1号機原子炉補機冷却系における水素滞留について

- i. 東京電力福島第一原子力発電所における事故の分析に係る検討会 第37回会合
資料4 「1号機原子炉補機冷却系統の現地調査の状況」（原子力規制庁）

調査箇所及び線量率測定結果

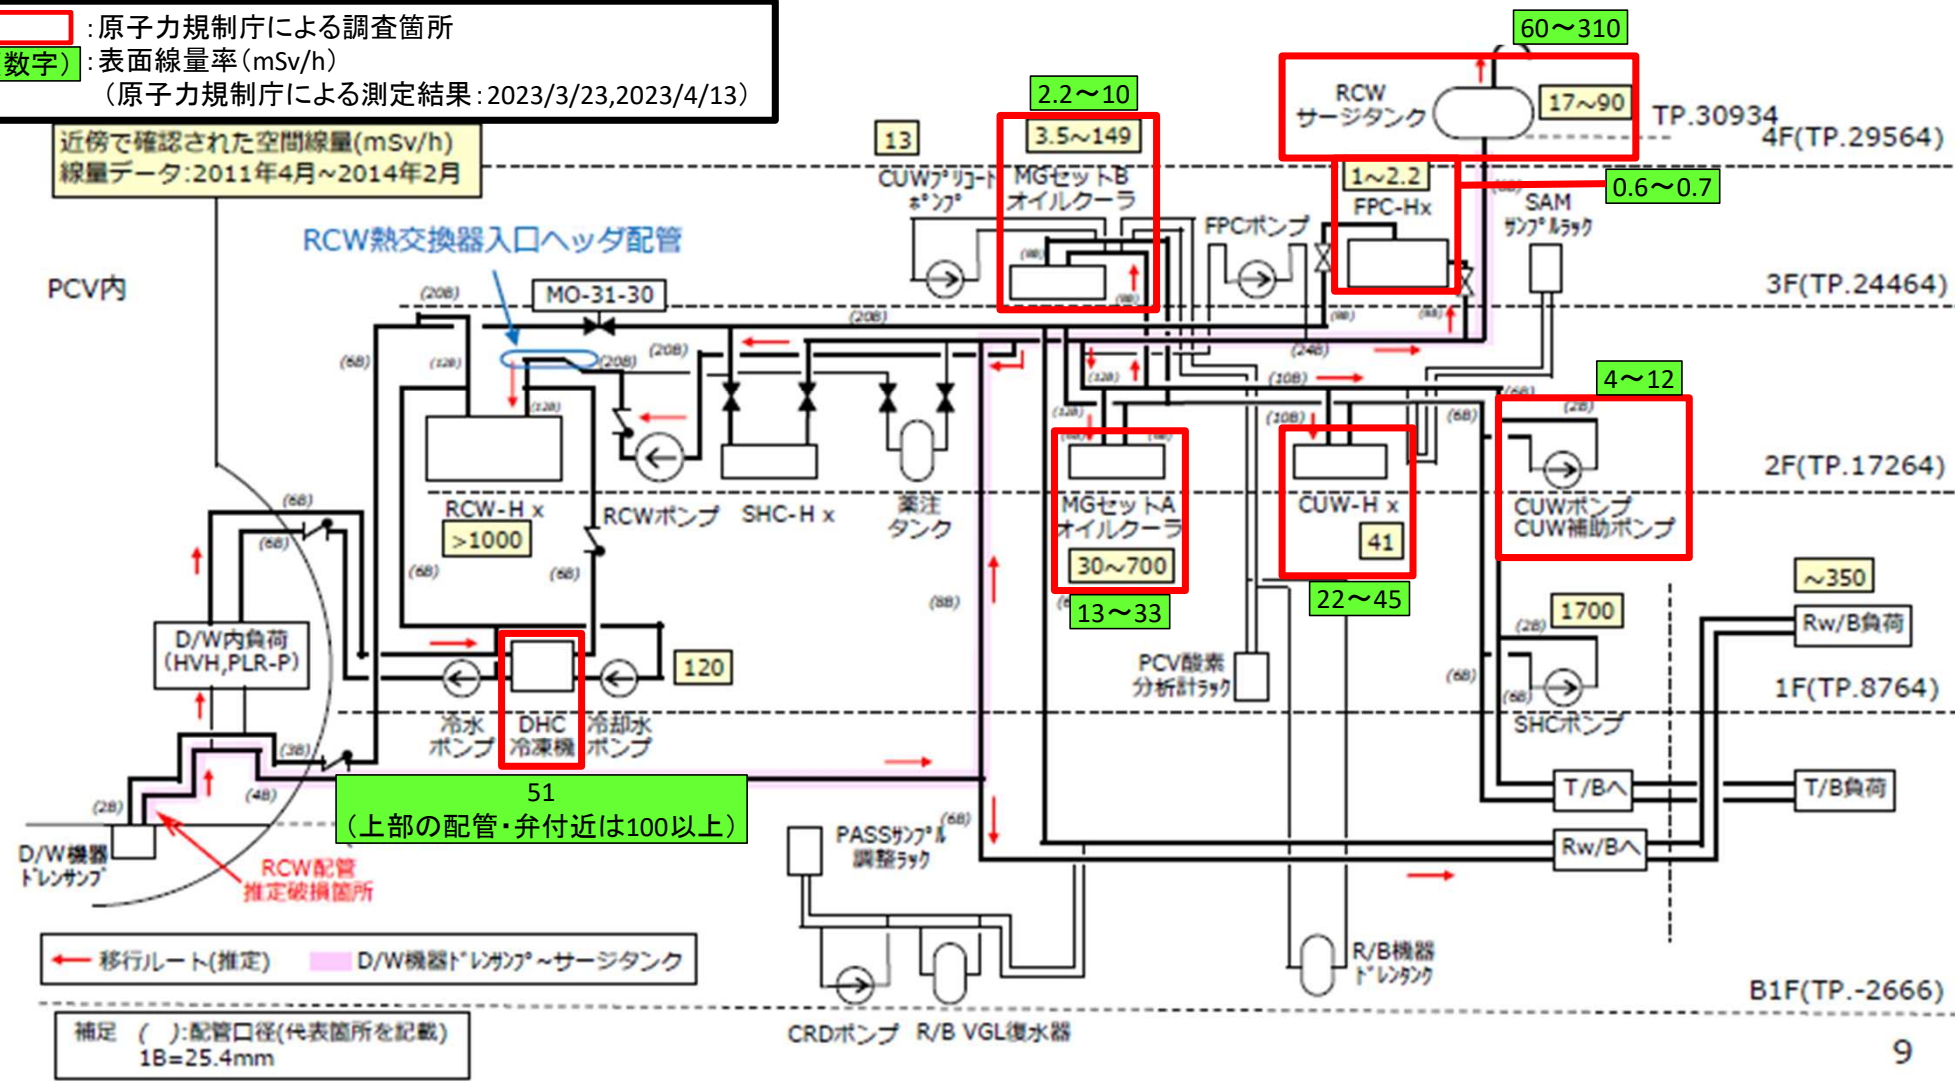
1. 1号機原子炉補機冷却系(RCW)熱交換器及びサージタンク付近等に高い汚染状況が確認されている。
2. また、1号機RCW熱交換器の内包水サンプリングのため、熱交換器入口ヘッダ配管を穿孔した結果、高い水素の滞留(約72.0%_2022年11月14/15日東電測定)も確認されている。
3. これらは、「原子炉建屋4階への水素移動」及び「原子炉建屋4階への高放射性気体の移動」に直結する可能性がある。
4. 原子炉格納容器からの放射性物質の放出経路(漏えい経路)として、RCWの配管及び弁の系統構成、機器構造等の情報が重要。
